### Wettbewerb für ein kantonales Bank- und Verwaltungsgebäude in Sarnen.

#### Gutachten des Preisgerichts.

An die tit. Baukommission des Bank- und Verwaltungsgebäudes in Sarnen.

Prämiierter Entwurf Nr. 5. — Motto: «Frei». — Verfasser: Architekten Welti-Herzog & Sohn in Zürich.

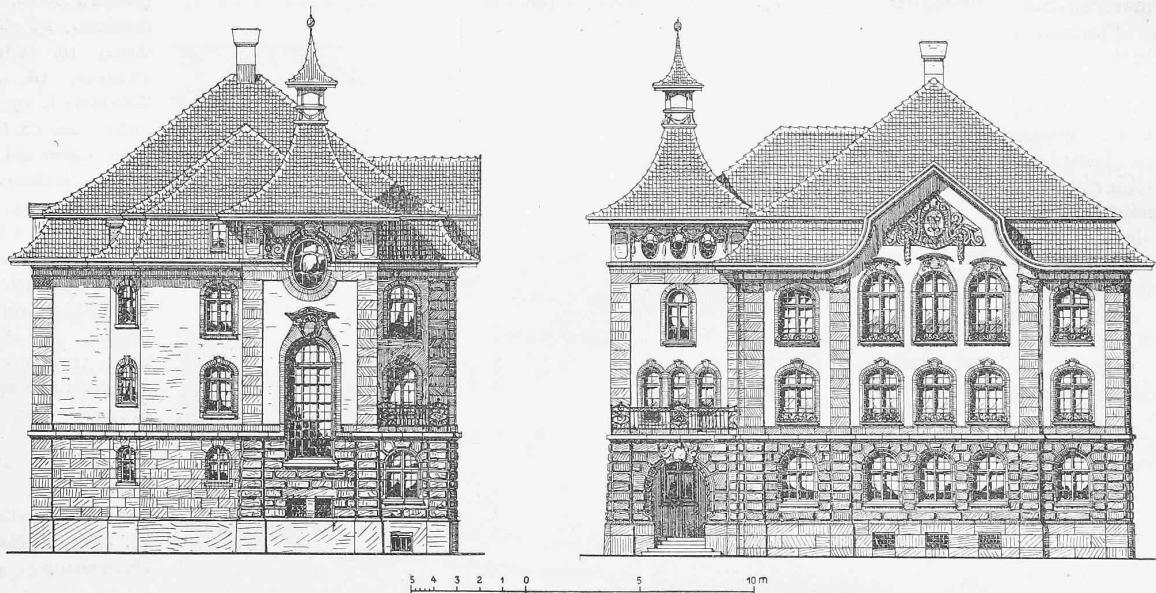
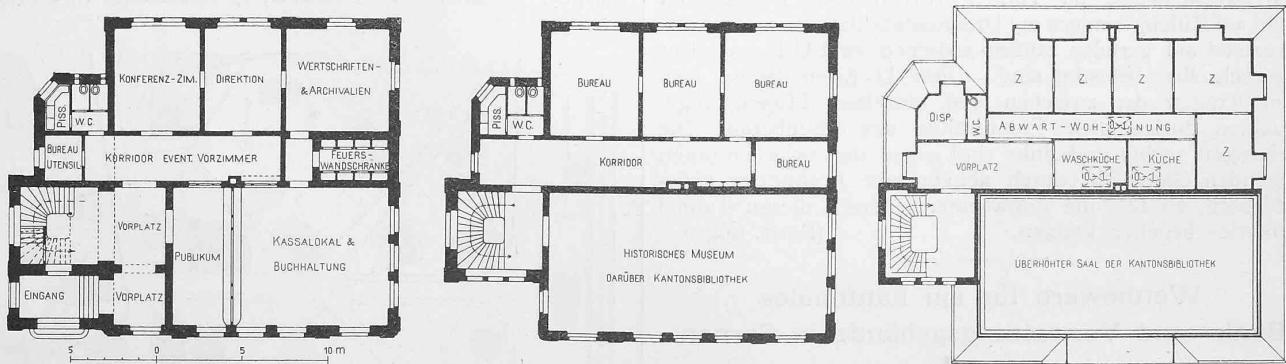
Projekt Nr. 5. Motto: «Frei». Hübsch ausgearbeitetes Projekt mit entsprechender Architektur und schönen Barockformen gehalten, sehr ansprechende Fassade. Gesamtdisposition übersichtlich und empfehlenswert. Der Eingang ist gegen den Bahnhof hin vorgesehen und recht zweckmäßig

angeordnet. Publikumsraum und Vorplatz äusserst gut disponiert, auch sind die Räume des Parterre durchweg gut beleuchtet. Beim Parterregrundriss fehlt das im Programm aufgeführte besondere Vorzimmer beim Direktorbureau, welches allerdings mit dem Vorraum der Kasse vereinigt angegeben ist. Die Räume der übrigen Etagen sind zweckmässig angelegt,

speziell diejenigen der Verwaltung. Die Kosten erscheinen etwas hoch.

Projekte Nr. 5 und 32 weisen etwas hohe Baukosten auf, welche aber durch geeignete Reduktion am Baue vermindert werden können. Das Fehlen des Vorzimmers beim Direktor ist ebenfalls verwerflich. Das Projekt Nr. 87 weist niedrige Baukosten auf, ist in der Fassadengestaltung empfehlenswert, während die Grundrisse nicht überall den gewünschten Anforderungen entsprechen.

Prämiertener Entwurf Nr. 52. — Motto: «Landenberg» V. — Verfasser: Architekt Johann Metzger in Zürich.

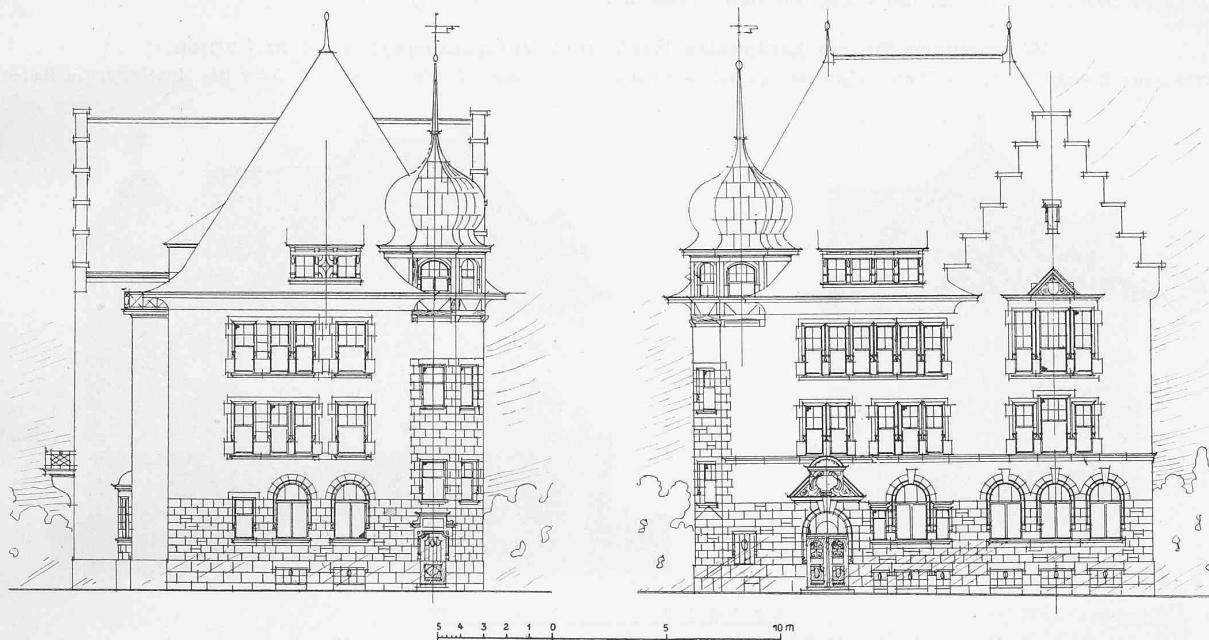
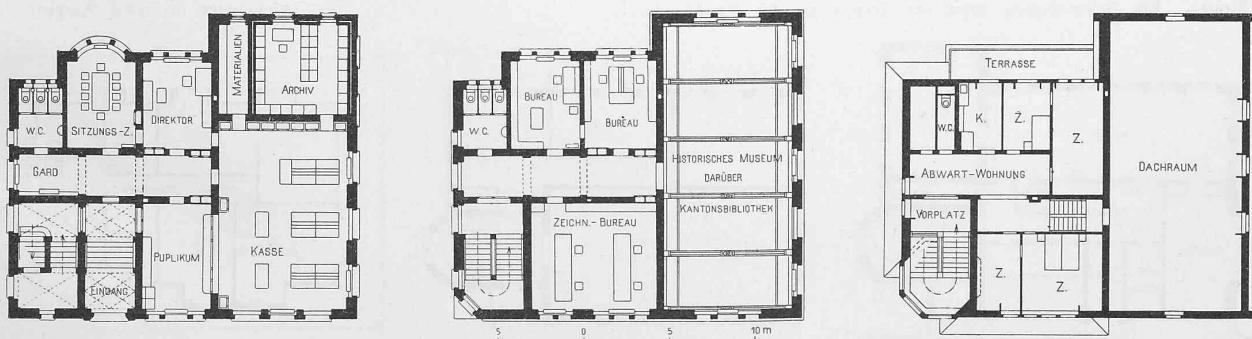
Projekt Nr. 52. Motto: «Landenberg» V. Projekt in vorzüglicher zeichnerischer Ausführung dargestellt. Grundrissdisposition sehr gut gelöst. Haupteingang östliche Ecke, mit guter Anordnung der Treppenanlage. Publikum und Bankraum äusserst günstig beleuchtet. Uebrige Anordnung der Räume sehr zweckentsprechend. Beim Direktorbureau fehlt das Vorzimmer ganz. Die oberen Etagen sind übersichtlich angeordnet und mit

sehr guten Beleuchtungsverhältnissen versehen. Die Fassade in gefälliger Ausführung und in deutscher Renaissance gehalten, gibt dem Ganzen ein charakteristisches Gepräge. Der Giebelaufbau ist etwas fremd und nüchtern gehalten. Die Baukosten sind zu gross, können aber ohne grosse Modifikationen verringert werden.

Prämiierter Entwurf Nr. 87. — Motto: «*Landenberg* VI. — Verfasser: Architekten E. Schneider und M. Sidler (als Mitarbeiter) in Baden.

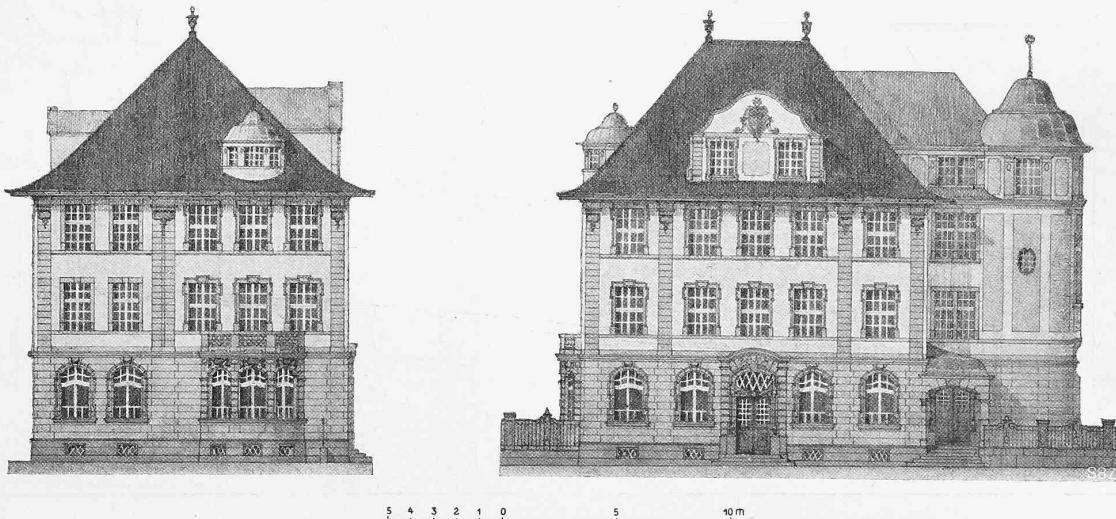
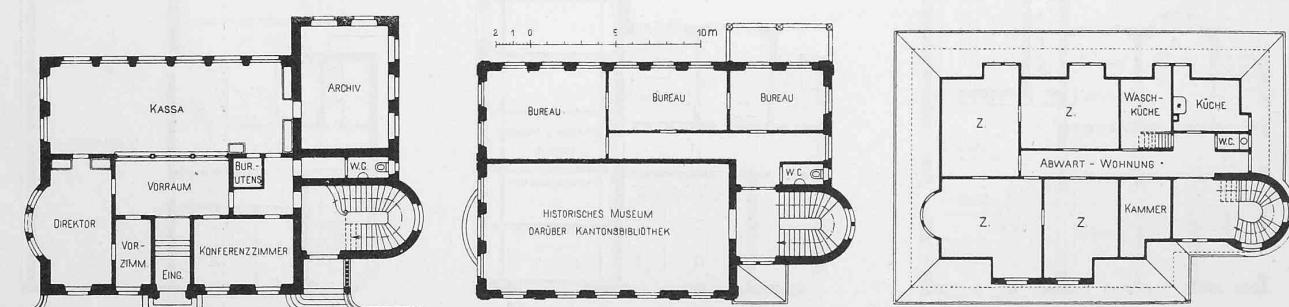
Projekt Nr. 87. Motto: «*Landenberg* VI. Gesamtdisposition in der Grundidee gut. Zwei Eingänge vorhanden. (Variante im Text mit reduzierten Grundrisse). Schalterhalle zentral gelegen bei einer Kassaraumtiefe von 5 m. Es dürfte die Beleuchtung noch hinreichen. Im übrigen sind alle Räume gut beleuchtet. Aborte mit nur einem Sitz für die Etage ungenügend. Obere Etagen zweckentsprechend angeordnet. Abwartwohnung richtig disponiert. Fassaden sehr geschickt entworfen, in guten Verhältnissen und Barockformen durchgeführt, ganz passend zur Umgebung. Geringe Baukosten.
